OBJETO DA SELEÇÃO: Contratação de empresa especializada para construção do Prédio 1027 – PBI – Produção de Bancos Influenza.

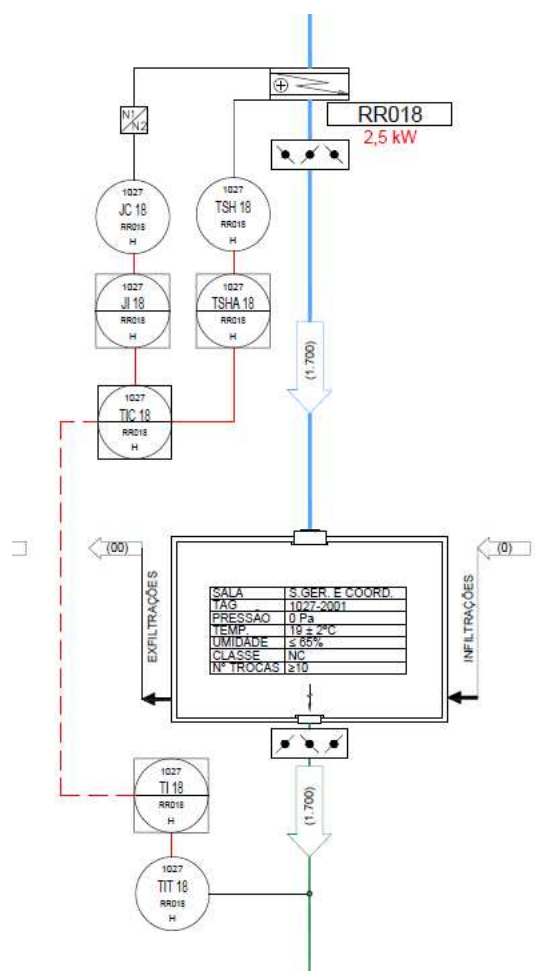
PERGUNTA 20: Não identificamos qual circuito elétrico irá alimentar a resistência elétrica de aquecimento. (um exemplo é a RR018 do esquema abaixo). Solicitamos informar onde deverá ficar esse quadro elétrico para

O sistema possui reaquecimento terminal nos ambientes indicados no fluxograma de ar. alimentar essa resistência elétrica terminal.

RESPOSTA: As resistências elétricas de aquecimento são alimentadas pelos CCM's de HVAC. Conforme exemplo citado, a resistência RR018 será alimentada pelo circuito CF 2.04 a partir do CCM02-HVAC-1027-2503 (ver: DI-01027-PE-EL-DE-004_06) localizado no piso técnico do 1º Pavimento (ver: DI-01027-PE-EL-DE-0012_04).
